リコール届出一覧表

リコール届出日：令和7年8月19日

改善箇所説明図

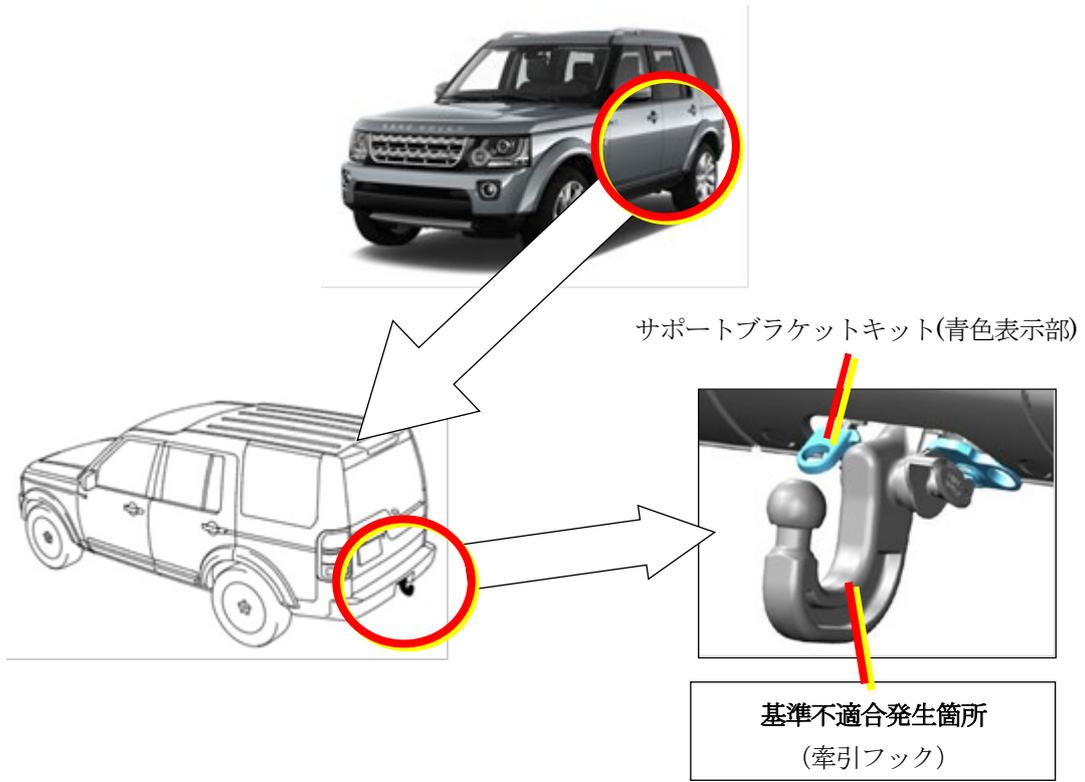
リコール届出番号	外-4052	リコール開始日	令和7年8月19日
届出者の氏名又は名称	ジャガー・ランドローバー・ジャパン株式会社 問い合わせ先：ランドローバーお客様相談室 0120-922-992		
不具合の部位（部品名）	車体及び車枠（牽引フック）		
基準不適合状態にあると認める構造、装置又は性能の状況及びその原因	純正アクセサリーの牽引フックにおいて、設計検討が不十分なため、車両受側の中で遊びがあるものがある。そのため、車両牽引時の走行等の振動により、牽引フック取付け部でがたが発生して牽引フックが摩耗し、最悪の場合、被牽引車両が外れるおそれがある。		
改善措置の内容	全車両の使用者に対し、サポートブラケットキットを配布する。 なお、サポートブラケットキットの装着は使用者にて行う。

注： は、追加部品(青色表示部)を示す。
